TESTO DELLE OSSERVAZIONI

OSSERVAZIONE N. 1 : AREA dell'IMPIANTO EOLICO NON IDONEA ai sensi dell'art. 20 com. 8 lettera c quater del Decreto Legislativo n. 199/2021 e ss.mm.ii.

ALLEGATO alle OSSERVAZIONI all' IMPIANTO EOLICO denominato REMPILLO nel COMUNE di PITIGLIANO (GR). Composto da n. 5 immagini e n. 5 pagine

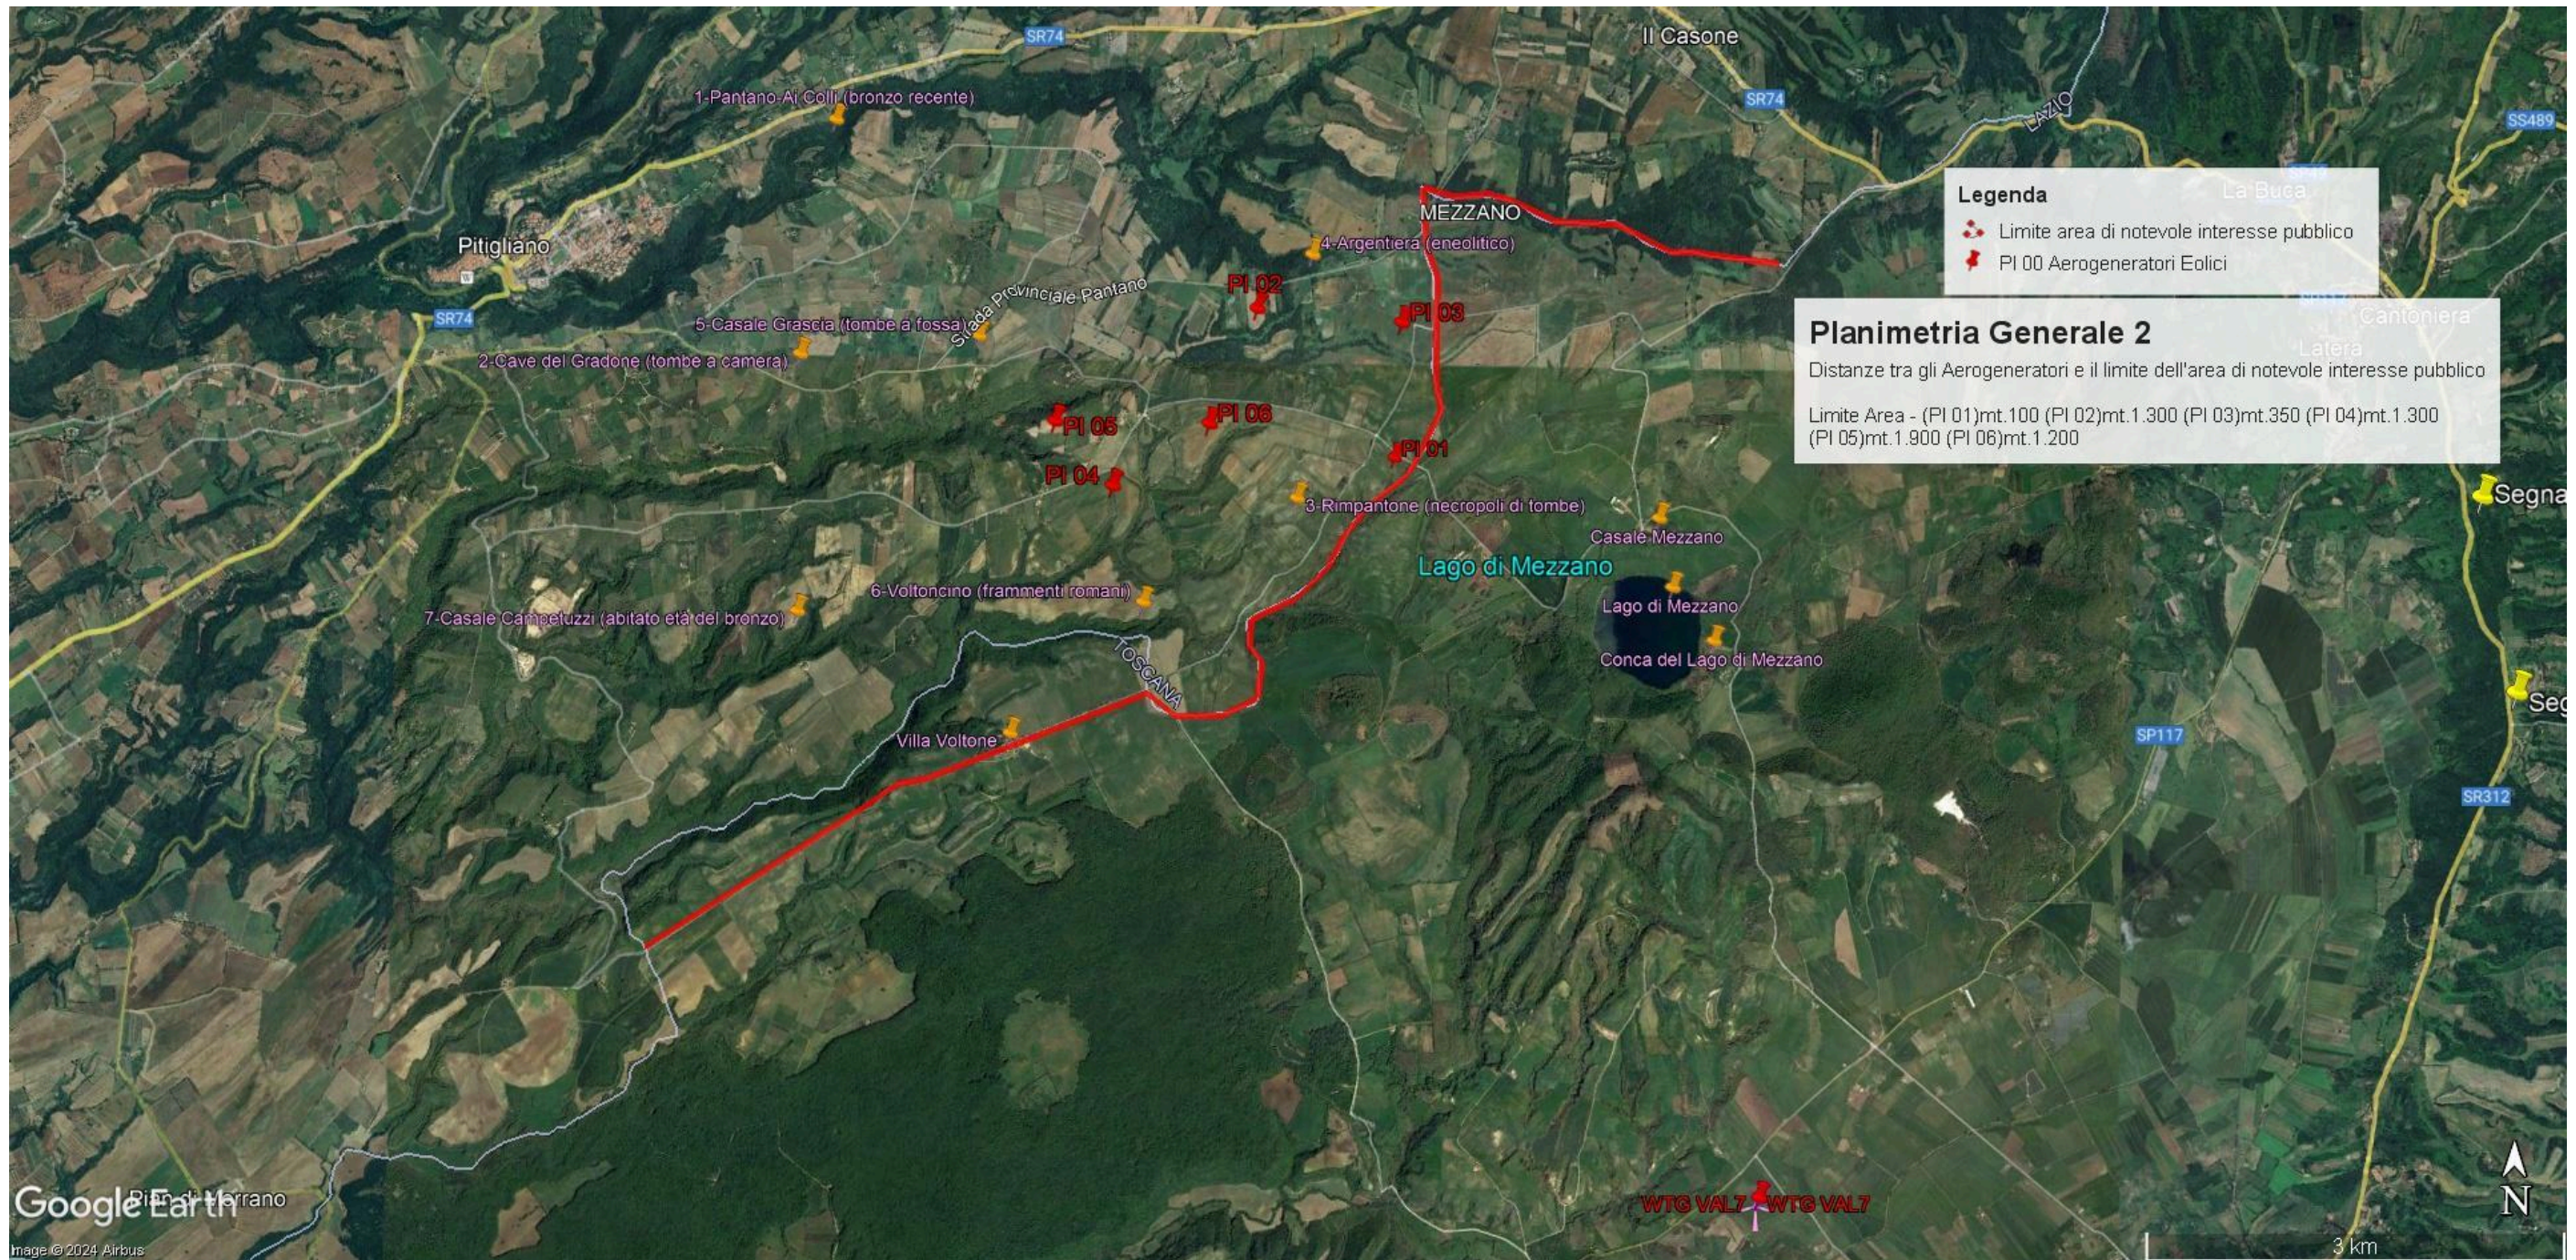
Alla luce del combinato disposto dal "vincolo sul patrimonio paesaggistico (artt. 136 e ss. e 142 del decreto legislativo n. 42/2004 e ss.mm.ii.) e sui beni culturali" (artt. 10 e ss. del decreto legislativo n. 42/2004 e ss.mm.ii.) e dal comma 8 lettera c-quarter del D.Lgs 191/2021 e ss.mm.ii si evince che, ad oggi, le aree in cui sono previsti gli insediamenti dei sei aerogeneratori dell'impianto eolico denominato "Rempillo" non sono idonee perché ricadono tutte all'interno della fascia di rispetto dei **beni paesaggistici di notevole interesse pubblico denominati "Conca del Lago di Mezzano e territorio circostante" (D.M. 22.05.1976)** comprendente anche il **vincolo "Selva del Lamone" (D.M. 22.05.1984)** tutelati **dall'art. 136 del Codice del Beni Culturali e del Paesaggio** e in particolare un aerogeneratori (P01) è a 100 metri dal primo vincolo citato e gli altri cinque compresi in una distanza massima tra 1 km e 2 km (vedi immagine n. 1 dell'ALLEGATO). Nella fascia di rispetto dei 3 km anche la porzione di vincolo rappresentato dalla Selva del Lamone che gode di altre importanti tutele in quanto Riserva Naturale regionale (L. 394/91 e L.R. 29/97), Zona di Protezione speciale (ZPS) insieme ai Monti di Castro collegati tra loro da una Zona di Conservazione Speciale (ZSC), il sistema fluviale Fiume Fiora-Olpeta. La Selva del Lamone oltre il vincolo paesaggistico di notevole interesse pubblico che la rende area non idonea all'installazione degli impianti FER anche nelle sue fasce di rispetto dei 3 km, gode di un'altra tutela che ne rivela l'importanza di area di importanza internazionale per l'avifauna IBA (012) che viene collegata all'altra IBA (099) Lago di Bolsena attraverso la ZPS Caldera di Latera e la ZSC Lago di Mezzano che insieme sono compresi nel vincolo paesaggistico "Conca Lago di Mezzano..." e verranno uniti dal nuovo vincolo paesaggistico "*Ambito paesaggistico, geologico e geomorfologico dell'orlo della caldera di Latera e delle sue pendici interessate dai centri eruttivi periferici*" (si veda a riguardo la proposta pubblicata sul sito del MIC in data 09/08/2023 e

l'immagine n. 2 dell' ALLEGATO) all'area di notevole interesse pubblico "Conca del lago di

Bolsena” (D.M. 24.10.1960). Praticamente una vasta zona che per interesse paesaggistico e naturalistico oltre che storico, archeologico e identitario rappresenta un unicum nel panorama nazionale.

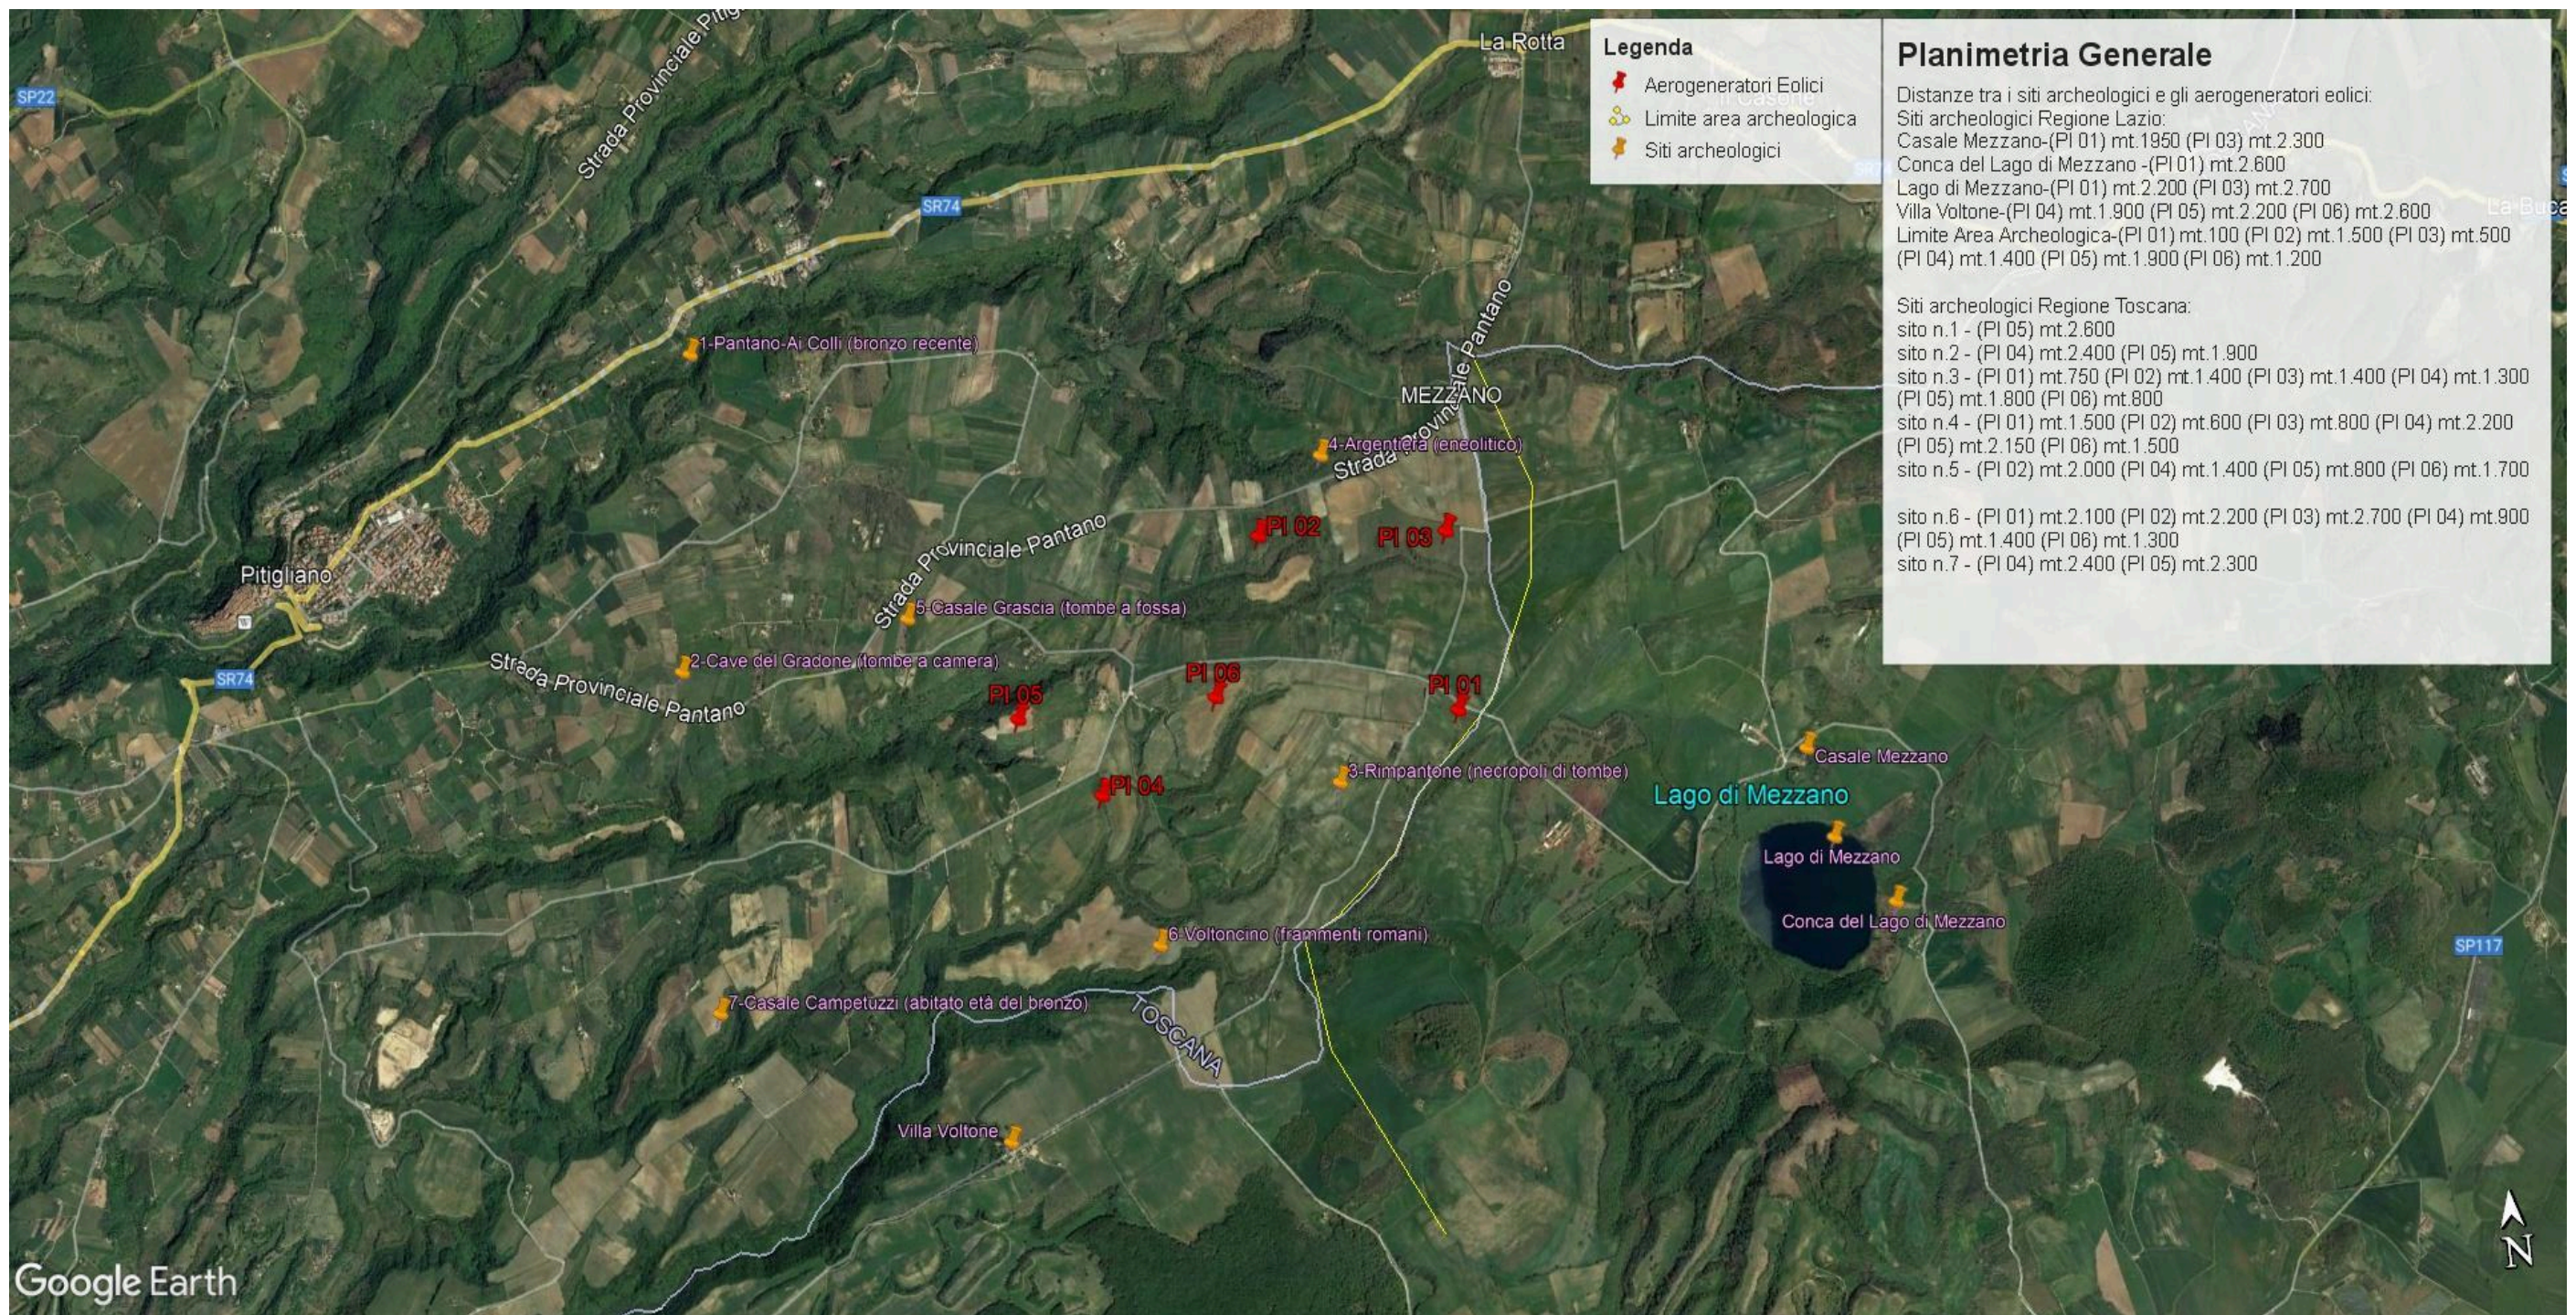
Inoltre, la zona in cui insisterebbe l’impianto eolico industriale Rempillo è compresa nelle fasce di rispetto di 3 km di diversi beni archeologici tutelati dalla parte II del Codice dei Beni Culturali (vedi Allegato, immagine n. 3). Inoltre le pale P04 e P05 ricadono all’interno di un’area archeologica che la Proponente vorrebbe cancellare per il semplice fatto che non è riportata nel documento regionale ma nel documento provinciale come meglio dettagliato nell’Osservazione n. 5. Alla luce di quanto documentato appare chiaro quindi che la collocazione dell’impianto non ha tenuto conto alcuno dei vincoli dell’area nella quale è stato progettato e l’inserimento dell’impianto eolico nel paesaggio e sul territorio non è corretto (Allegato IV delle Linee guida nazionali di cui al D.M dello Sviluppo economico del 10.09.2010).

In sintesi, visti l’art. 20 comma 8 lettera c) quater del D.Lgs n 199/2021 e le Linee guida nazionali appena citate, considerato l’enorme impatto dell’impianto eolico industriale denominato “Rempillo” sulla zona paesaggistica di notevole interesse pubblico ben individuata nelle immagini n.1 e n. 2 e sui Beni Culturali evidenziati nell’ immagine n. 3 dell’Allegato alle presenti Osservazioni, per la collocazione delle pale P04 e P05 direttamente all’interno del perimetro di un’area archeologica e per gli impatti anche sull’area intermedia e vasta dei pregiati territori laziali della Tuscia settentrionale e in particolare di quelli del pitiglianese ricco di emergenze agricole, naturalistiche, storiche e archeologiche del periodo etrusco ma non solo, si chiede che venga negata l’autorizzazione all’ insediamento dell’impianto eolico denominato “Rempillo”.
